**Commission économique pour l'Europe****Comité des transports intérieurs****Forum mondial de l'harmonisation  
des Règlements concernant les véhicules****168<sup>e</sup> session**

**Accord de 1958 – Examen de projets d'amendements  
à des Règlements existants, proposés par le GRSG****Proposition de série 07 d'amendements au Règlement n° 107  
(Véhicules des catégories M<sub>2</sub> et M<sub>3</sub>)****Communication du Groupe de travail des dispositions générales  
de sécurité\***

Le texte reproduit ci-après a été adopté par le Groupe de travail des dispositions générales de sécurité (GRSG) à sa 109<sup>e</sup> session (ECE/TRANS/WP.29/GRSG/88, par. 6). Il est principalement basé sur le document ECE/TRANS/WP.29/GRSG/2015/32, tel que reproduit à l'annexe II du rapport. Il est soumis au Forum mondial de l'harmonisation des Règlements concernant les véhicules (WP.29) et au Comité d'administration (AC.1) pour examen à leurs sessions de mars 2016.

Figure 10  
Distances pour le feu d'essai n° 2

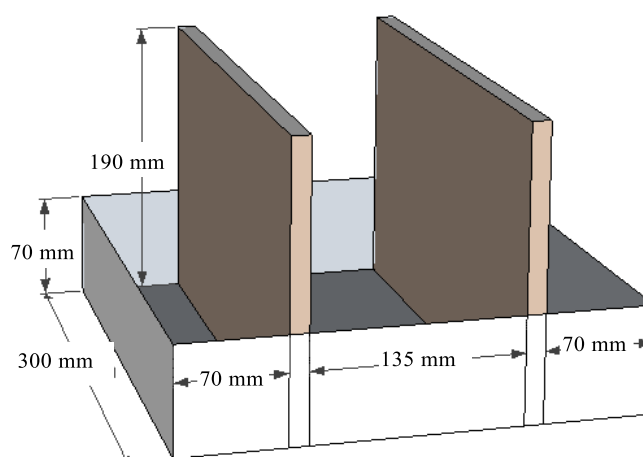
1.10.2 Les bacs carrés avec panneaux de fibre et les bacs rectangulaires pour feu en nappe doivent être positionnés en fonction des scénarios d'essai des appendices 2 à 4. La figure 10 indique les dimensions pour le feu d'essai n° 2. Le feu d'essai doit être positionné perpendiculairement au long côté du dispositif d'essai.
